「海龍二號離岸風力發電計畫
環境影響差異分析報告
(第一次變更)」

專案小組初審會議
第一次書面意見回覆說明對照表

中華民國 109 年 4 月

圖 1.3.1-2 本次變更 11MW 及 15MW 風機佈設示意圖

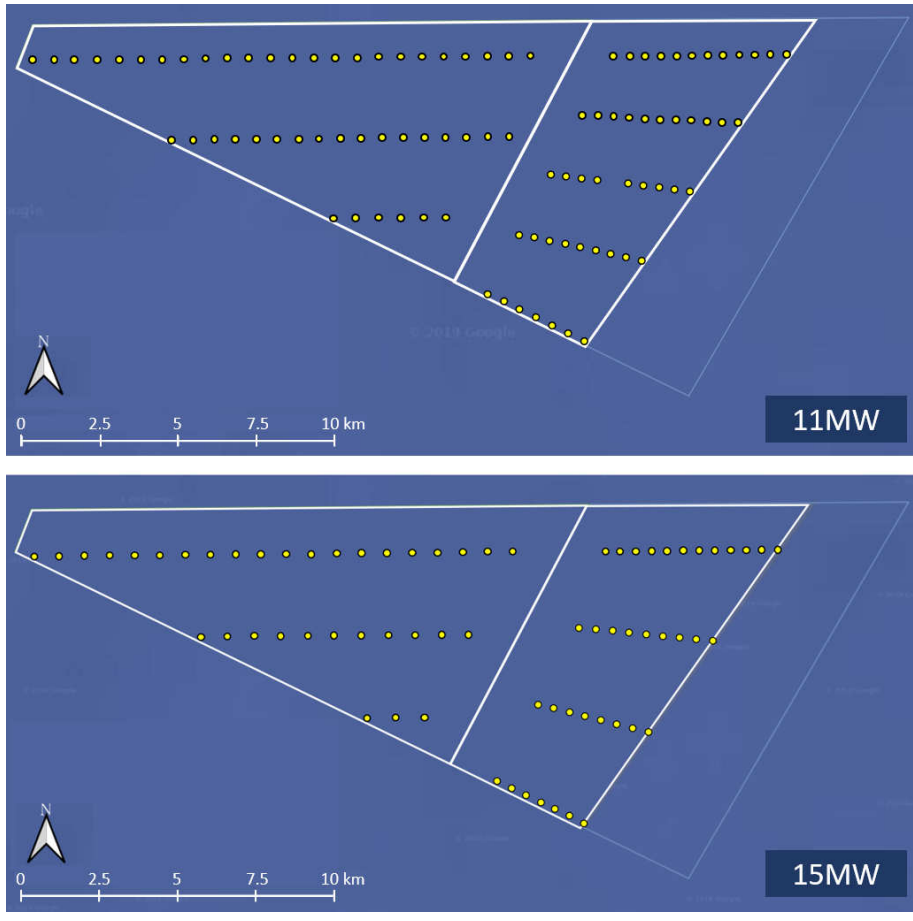
1.3、吳委員義林			
一、風機間距應維持原環說內容之平行與非平行盛行風時分別為葉片直徑至少7倍與5倍。	<p>敬謝委員指教。本次變更係因應國際間風機大型化趨勢，擬規劃新增11MW~15MW大型化風機方案，並未涉及6MW~9.5MW原風機方案之單機容量、機組間距等規模條件，另考量未來技術提升，原環說書已說明未來風機佈置將可能採用單機容量更大之機組、並有不同風機間距調整之可能性。以下茲就變更理由、減輕環境影響之考量、技術實施必要之考量分別說明如下。</p> <p>(一) 變更理由</p> <p>因應全球風機已朝向大型化發展(圖1.3.1-1)，評估以6MW~9.5MW原風機方案之佈置條件，尚無法適用至大型化風機方案，故本次變更以規劃新增11MW~15MW大型化風機方案，另行設定該方案之適用規模條件。</p> <p>海龍二號風場依據「彰化外海岸風電潛力場址海域預定航道」退縮風場，由100.5km²減少為59.2km²，面積減少40%(圖1.3.1-2)，故擬採更大型化風機，以符合政府核准分配容量。</p> <p>(二) 減輕環境影響之考量</p> <p>爰本計畫除因應風機大型化趨勢外，仍以可減輕環境影響為考量，若以原風機方案與大型化風機方案進行比對，已預估可減少風機設置數量(詳如表1.3.1-1及表1.3.1-2)，且預期機組陣列量將減少，退縮空間亦</p>	4.1 4.2	4-1~4-4 4-5~4-8

審 查 意 見	答 覆 說 明	修 訂 處	
		章 節	頁 次
	<p>將增加；另也可減少水下基礎、施作基樁數量，是採用大型化風機之方案，評估將可降低整體環境影響之衝擊，如減少水下噪音、海床懸浮固體擾動、底棲生態等海域環境之影響，並增加空域環境之鳥類飛行空間。</p> <p>(三) 技術實施必要之考量</p> <p>若就技術實施必要進行考量，經近年實際調查結果，本場址風況屬集中且穩定之盛行風向，主要風向為30度，其需與非盛行風向方位綜合考量，以制定出合理可行的佈置間距條件，並透過場址內減少機組陣列排數，以使氣流降至最低，減少風機設備影響，確保專案達到減輕環境影響之目標。</p> <p>本計畫原提送環差報告因應新增11~15MW規劃，新增之風機間距依風力機組型式及風況評估結果進行佈置，並符合政策環評大於500公尺規定。本次審查因應委員書面意見，考量海域地質條件、水深及沙波移動特性後，風機間距調整為不小於660公尺，以降低氣流強度、及減低對於風機設備之影響，並達到降低環境衝擊之目標，佈置示意如圖1.3.1-2所示。惟未來仍以符合風機供應商就行業標準、設計標準評估配置為準。</p>

圖 1.3.2-1 M1~M2 點位打樁施工，距離 750 公尺之聲壓分布(減噪前)

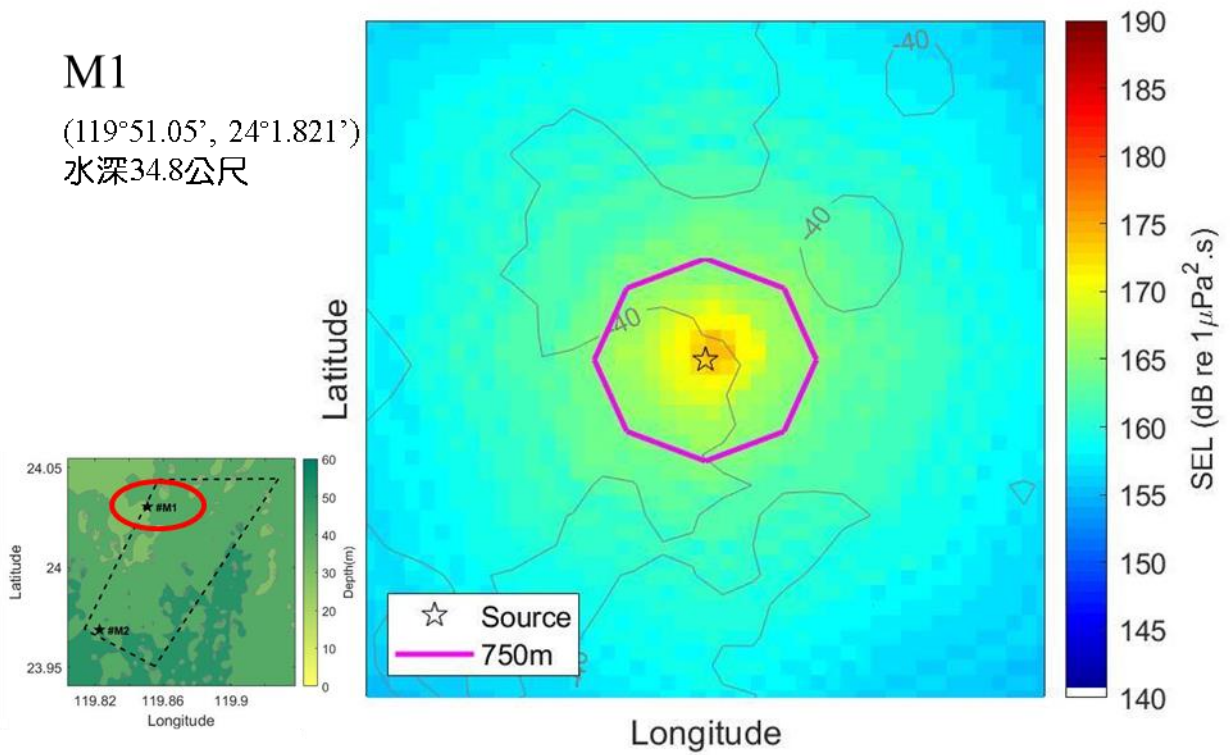
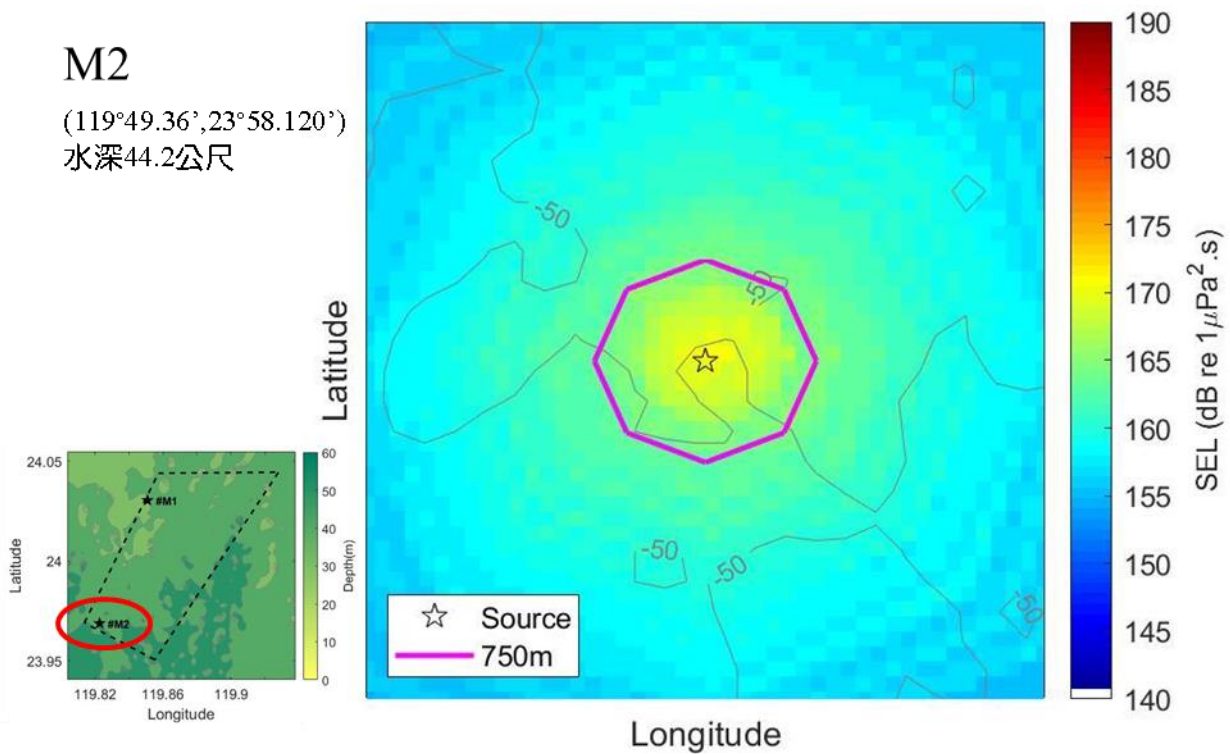
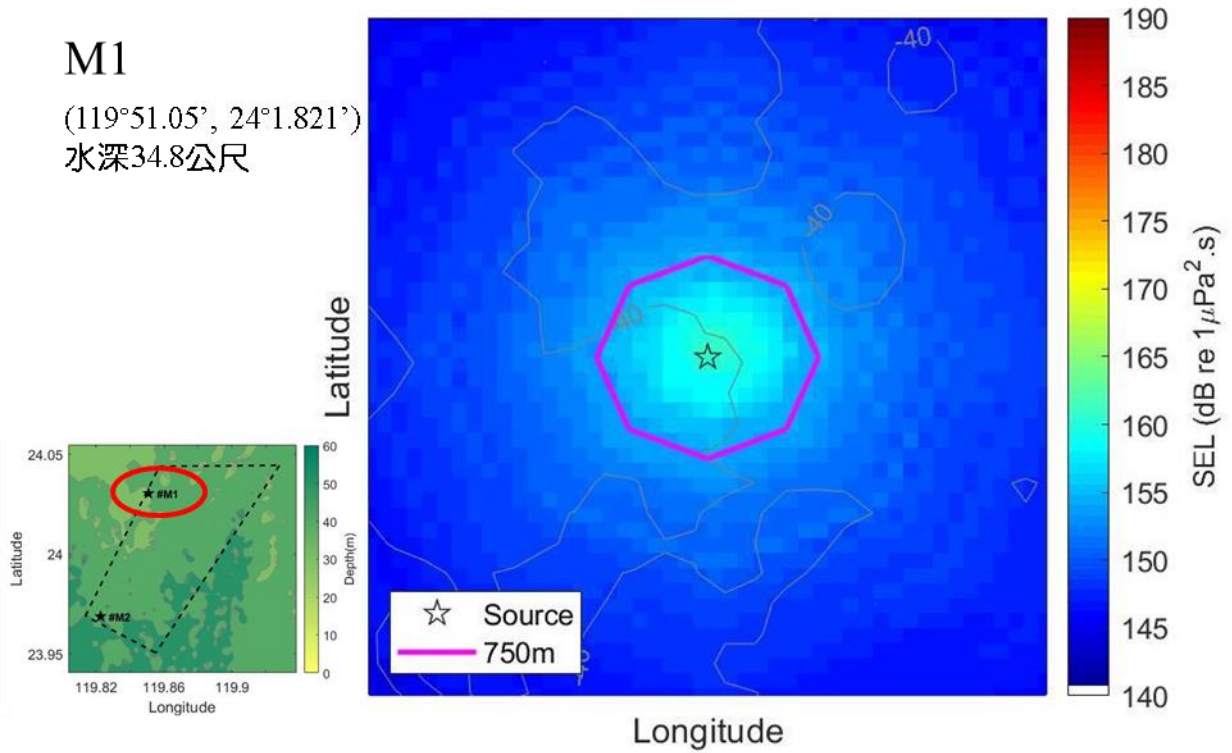
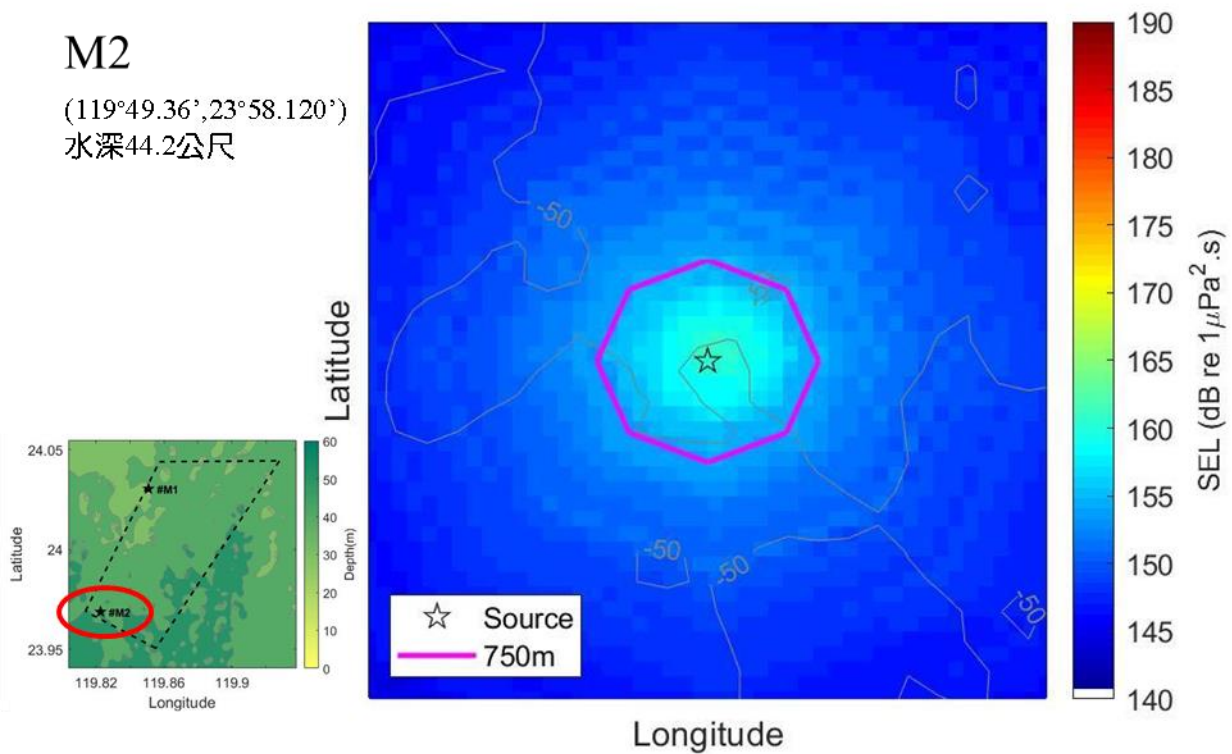
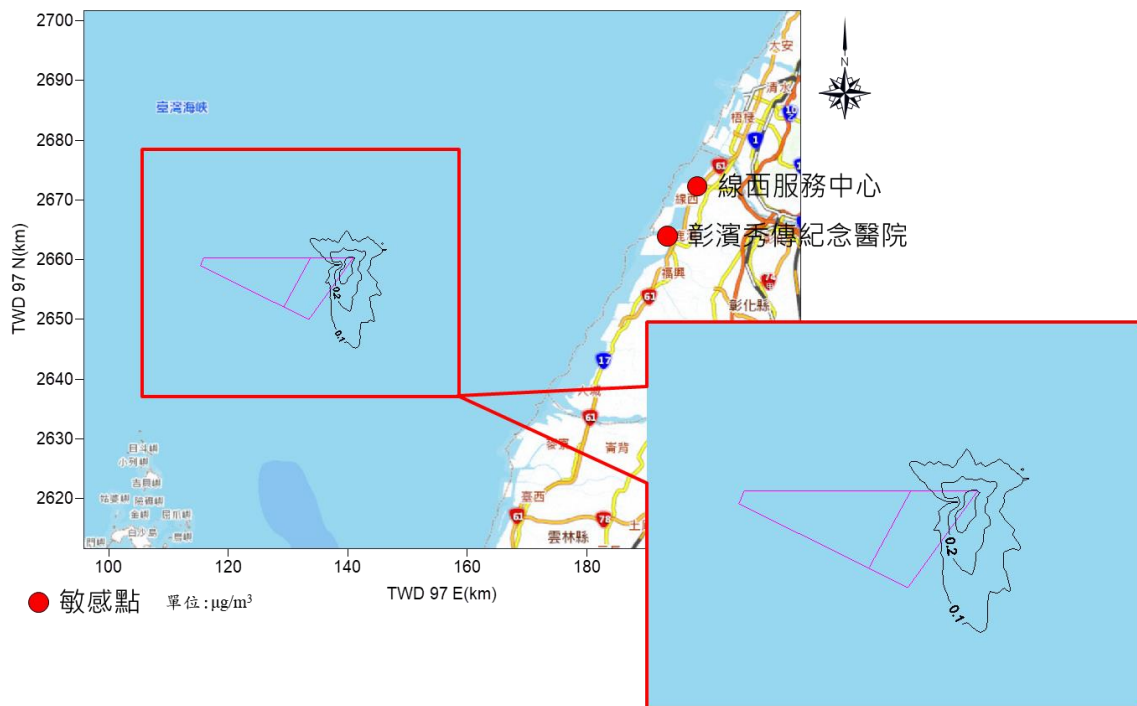
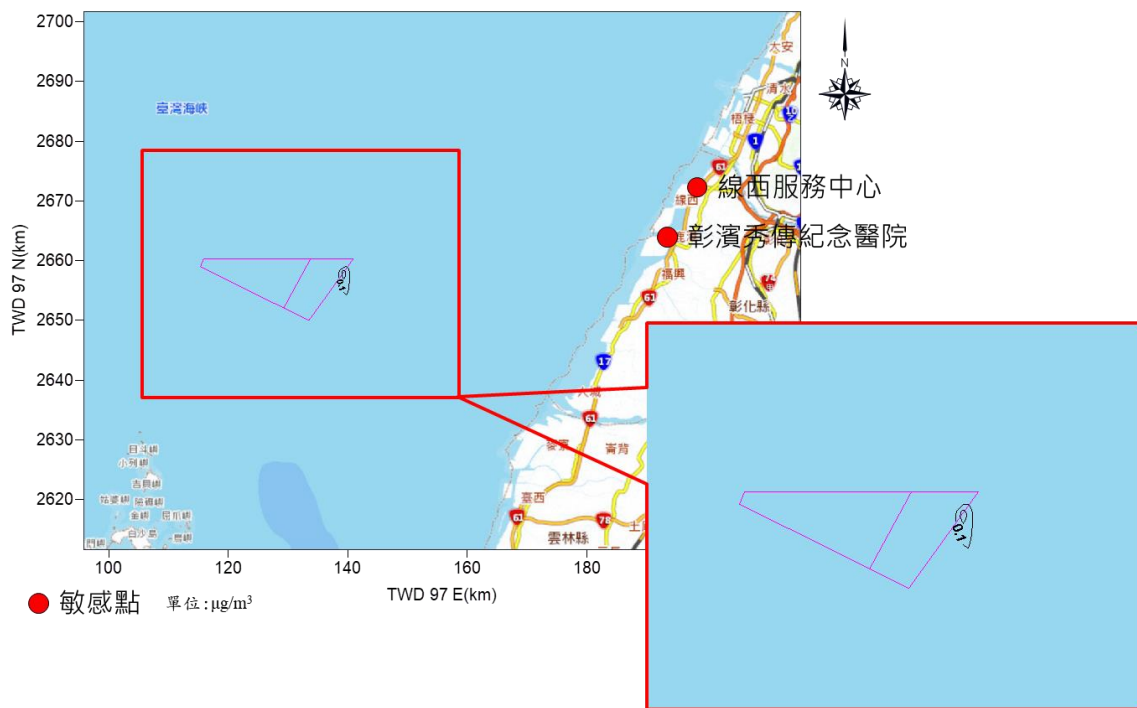
審查意見	答覆說明	修訂處	
		章節	頁次
二、由於各項施工作業變更為同時施作，故應重新評估分析所有工程同時施工時對環境之影響為何？	<p>敬謝委員指教。海龍二號及海龍三號屬同一開發集團，已於原環說承諾兩風場將不會同時進行打樁作業，海龍二號風場將於一座風機打樁完成後再移至下一座風機進行打樁，不會有同時2部以上風機進行打樁作業，水下噪音維持單一打樁噪音進行評估。模擬結果顯示，經採行減噪措施後，與原環說評估結果相同，仍能符合原環說承諾「於750公尺監測處，水下噪音聲曝值(SEL)不得超過160dB re 1μPa²s」。</p> <p>本次變更與原環說相同保守評估條件，假設海上變電站工程、海域纜線工程、風機間纜線工程、風機基礎施工、風機上部組件安裝工程、安裝完成後機電測試工程等所有海上工程項目於同一時間，於風場內離岸最近一側同時施做，以單日海上工程作業船隻最大操作數量模擬其對空氣品質影響程度。模擬結果顯示，由於本計畫風場離岸最近距離約45~55公里，因此施工階段船隻空污排放源距離岸上敏感受體(彰濱秀傳紀念醫院和線西服務中心)相對遙遠，變更前後空氣污染物增量極為輕微。</p> <p>(一) 水下噪音(基礎打樁)</p> <p>海龍二號(19號風場)和海龍三號(18號風場)離岸風力發電計畫係屬於同一個開發集團，已於原環說承諾兩風場將不會同時進行打樁作業，海龍二號風場將於一座風機打樁完成後再移至下一座風機進行打樁，不會有同時2部以上風機進行打樁作業，因此海龍三號和海龍二號兩座風場不會有同時正在打樁的情形。模擬結果顯示，經採行減噪措施後，與原環說評估結果相同，仍能符合原環說承諾「於750公尺監測處，水下噪音聲曝值(SEL)不得超過160dB re 1μPa²s」。說明如下：</p> <ol style="list-style-type: none"> 1. 未經減噪措施 打樁點距離750公尺處之聲壓值介於164~165dB，如表1.3.2-1、圖1.3.2-1。 2. 經減噪措施 經減噪措施(減10 dB)後，打樁點距離750公尺處之聲壓值介於154~155dB，如表1.3.2-2、圖1.3.2-2。 <p>(二) 空氣品質(海域工程)</p>	6.1.3 6.1.1	6-25~6-27 6-7~6-9

審 查 意 見	答 覆 說 明	修 訂 處	
		章 節	頁 次
	<p>以ISCST3模式保守模擬在同一時間內之最多作業船隻數量情況，其各空氣污染物擴散模擬結果如表1.3.2-3、圖1.3.2-3、圖1.3.2-4所示，最大著地濃度落於場址周邊區域。</p> <p>TSP經遠距離擴散至敏感受體彰濱秀傳紀念醫院最大日平均值增量0.01微克/立方公尺，最大年平均增量為0.00(0.0007)微克/立方公尺；經遠距離擴散至敏感受體線西服務中心最大日平均值增量為0.01微克/立方公尺，最大年平均增量為0.00(0.0007)微克/立方公尺，與背景濃度加成後均符合空氣品質標準。</p> <p>PM₁₀經遠距離擴散至敏感受體彰濱秀傳紀念醫院最大日平均值增量0.01微克/立方公尺，最大年平均增量為0.00(0.0007)微克/立方公尺；經遠距離擴散至敏感受體線西服務中心最大日平均值增量為0.01微克/立方公尺，最大年平均增量為0.00(0.0007)微克/立方公尺，與背景濃度加成後均符合空氣品質標準。</p> <p>PM_{2.5}經遠距離擴散至敏感受體彰濱秀傳紀念醫院最大日平均值增量為0.01微克/立方公尺，最大年平均增量為0.00(0.0006)微克/立方公尺；經遠距離擴散至敏感受體線西服務中心最大日平均值增量為0.01微克/立方公尺，最大年平均增量為0.00(0.0006)微克/立方公尺。本案線西服務中心PM_{2.5}背景值為58微克/立方公尺，已超過空氣品質標準，評估之敏感受體與背景濃度加成後高於空氣品質標準。</p> <p>SO₂經遠距離擴散至敏感受體彰濱秀傳紀念醫院最大小時平均值增量為1.19ppb，日平均最大值增量為0.08ppb，年平均增量為0.01ppb；經遠距離擴散至敏感受體線西服務中心最大小時平均值增量為1.46ppb，日平均最大值增量為0.08ppb，年平均增量為0.01ppb，與背景濃度加成後均符合空氣品質標準。</p> <p>NO₂經遠距離擴散至敏感受體彰濱秀傳紀念醫院最大小時平均值增量為0.10ppb，年</p>

圖 1.3.4-3 海底地形圖

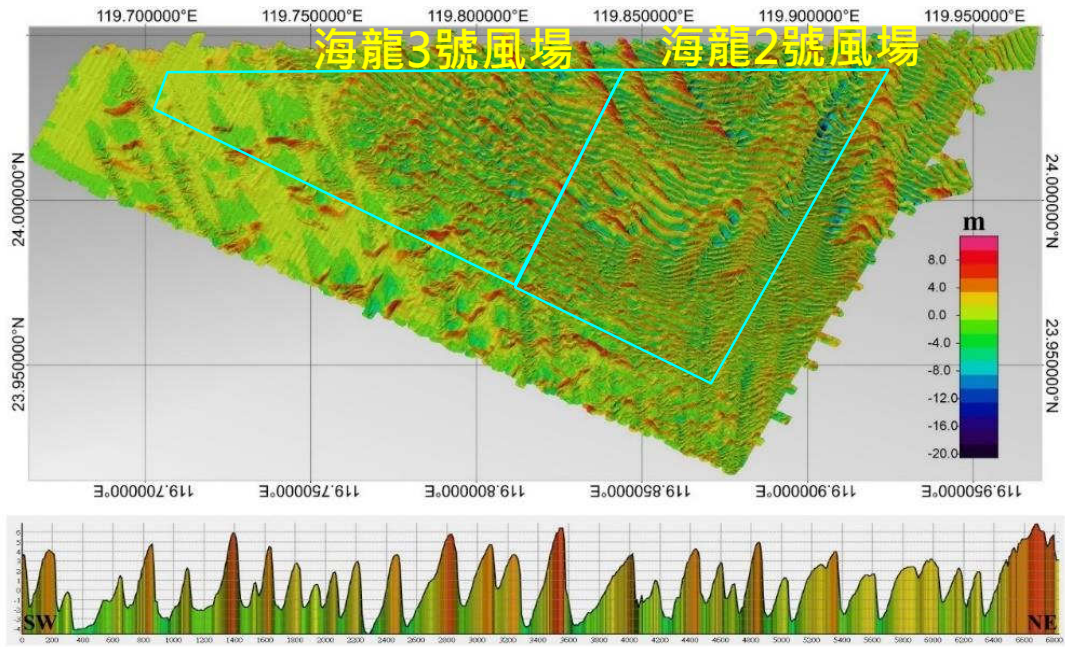
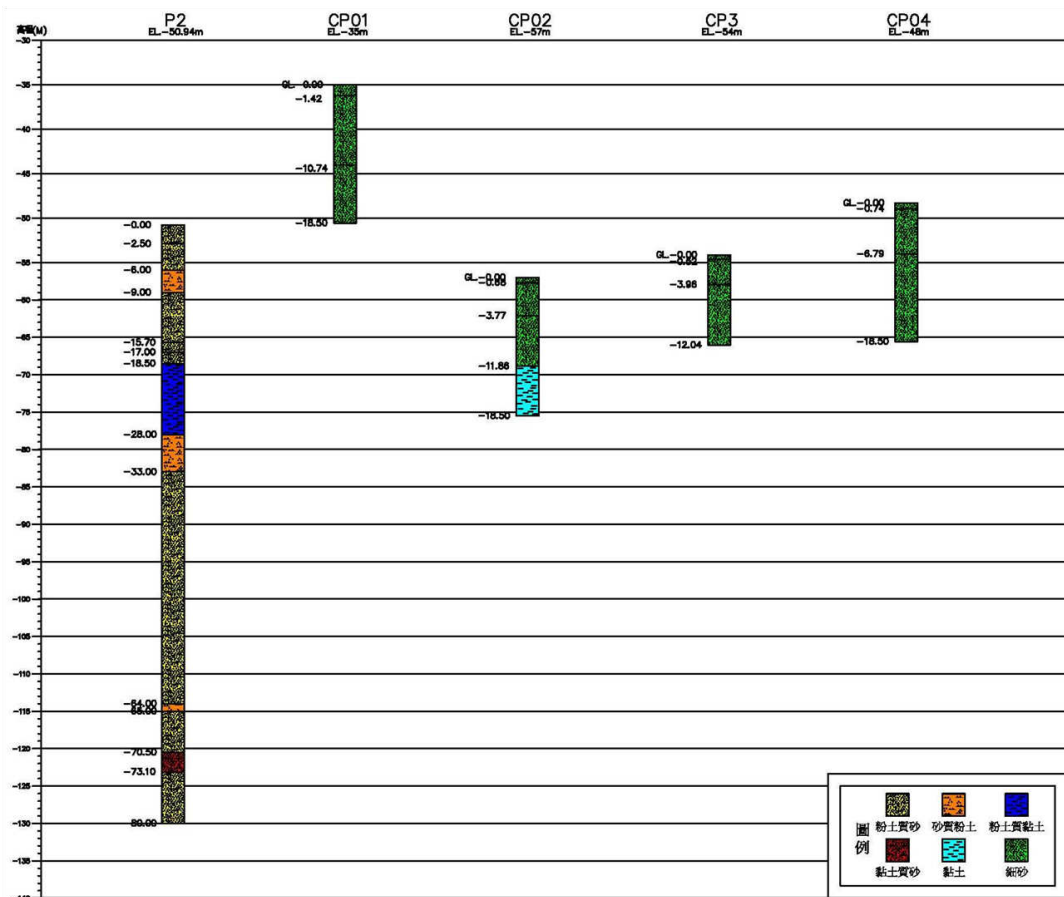
審查意見	答覆說明	修訂處	
		章節	頁次
四、由於將增加機組為 11~15MW，故風機機座之改變及其對環境之影響為何？	<p>敬謝委員指教。本次變更新增11~15MW風機，風機機座、水下基礎採結構增強規劃，整體量體差異不大。且新增更大型化風機將可減少風機設置數量，並減輕風場開發對環境影響，相關差異如表1.3.4-1所示，並依此變更進行施工期間環境影響評估。說明如下：</p> <p>(一) 海域開發規模差異影響</p> <p>本次變更在總裝置容量不變下，新增大型化風機，將減少風機實設數量，可降低海域開發影響：</p> <ol style="list-style-type: none"> 1. 減少海域點狀開發數量，減輕底棲生態影響。 2. 減少風機打樁數量，可減少打樁噪音影響期間，降低對於海洋生態影響。 3. 減少鳥類飛行閃避，提升鳥類飛行廊道。 4. 風機之海纜佈設數量降低，減少海床擾動產生之懸浮固體。 5. 水下基礎採結構增強規劃，整體量體差異不大，且文獻顯示，水下基礎具有「聚魚效果」。 <p>(二) 水下噪音(基礎打樁)</p> <p>海龍二號(19號風場)和海龍三號(18號風場)離岸風力發電計畫係屬於同一個開發集團，已於原環說承諾兩風場將不會同時進行打樁作業，海龍二號風場將於一座風機打樁完成後再移至下一座風機進行打樁，不</p>	<p>4.1</p> <p>6.1.5</p> <p>6.1.3</p>	<p>4-2</p> <p>6-42~6-43</p> <p>6-25~6-27</p>

審 查 意 見	答 覆 說 明	修 訂 處	
		章 節	頁 次
	<p>會有同時2部以上風機進行打樁作業，因此海龍三號和海龍二號兩座風場不會有同時正在打樁的情形。模擬結果顯示，經採行減噪措施後，與原環說評估結果相同，仍能符合原環說承諾「於750公尺監測處，水下噪音聲曝值(SEL)不得超過160dB re 1μPa²s」。</p> <p>有關本次變更模擬評估說明如下：</p> <ol style="list-style-type: none"> 1. 未經減噪措施 打樁點距離750公尺處之聲壓值介於164~165dB，如表1.3.4-2、圖1.3.4-1。 2. 經減噪措施 經減噪措施(減10 dB)後，打樁點距離750公尺處之聲壓值介於154~155dB，如表1.3.4-2、圖1.3.4-2。 <p>(三) 海域地形地質</p> <p>本計畫已於環說階段針對風場地地形地質進行調查，調查項目包含高解析淺層地質震測、火花放電式淺層地質震測、探鑽取樣及圓錐貫入試驗、高密度水深探測等，以了解風場海域地形地質環境現況。並規劃於結構設計階段將採用鑽探及震測圓錐貫入試驗、機率型地震危害度分析、SHAKE軟體分析、Nataraja & Gill簡易經驗法等進行土壤液化潛能評估，以評估最適風機基礎及結構設計。且原環說已承諾將於施工前進行更詳盡地質調查與鑽探，供做為風機基礎及其施工設計之依據，並將因應場址地質特性進行施工規劃。</p> <ol style="list-style-type: none"> 1. 環評階段地形地質調查結果 本計畫已於環說階段針對風場地地形地質進行調查，調查項目包含高解析淺層地質震測、火花放電式淺層地質震測、探鑽取樣及圓錐貫入試驗、高密度水深探測等，以了解風場海域地質環境狀況，說明如下： <ol style="list-style-type: none"> (1) 海域地形 風場海床主要為沙波地形，呈西北-東南走向，西南翼較緩，東北翼較陡，沙波略有向東北移動的趨勢，詳圖1.3.4-3。 (2) 海域地質

審 查 意 見	答 覆 說 明	修 訂 處	
		章 節	頁 次
	<p>A. 依據地質震測及鑽探調查結果，風場海域未有已知的活動斷層。</p> <p>B. 依據鑽探調查結果，地質以未膠結之粉土質砂、粉土與黏土為主，調查位置及結果詳圖1.3.4-5所示。</p> <p>2. 結構設計階段地震、斷層、土壤液化危害度分析規劃</p> <p>結構設計階段將採用鑽探及震測圓錐貫入試驗、機率型地震危害度分析、SHAKE軟體分析、Nataraja & Gill簡易經驗法等進行土壤液化潛能評估，以評估最適風機基礎及結構設計。說明如下：</p> <p>(1) 針對鑽探及震測圓錐貫入試驗（Seismic CPT）進行計算分析和比對，以確定設計地震條件下的液化層。</p> <p>(2) 風機結構設計階段將進行機率型地震危害度分析以符合API RP 2EQ 規範中L3的暴露等級，並據以進行液化潛能分析。分析項目包含所有台灣鄰近斷層對海龍場址的影響以及產生的機率危害曲線。</p> <p>(3) 進行SHAKE軟體分析，以獲得受當地土壤影響的局部設計頻譜，確認液化潛能。</p> <p>(4) 考量颱風波浪引起的海床土壤液化分析，參考國外經驗，採用Nataraja & Gill簡易經驗法進行分析。</p> <p>3. 另原環說已承諾將於施工前進行更詳盡地質調查與鑽探，供做為風機基礎及其施工設計之依據，並將因應場址地質特性進行施工規劃。</p>
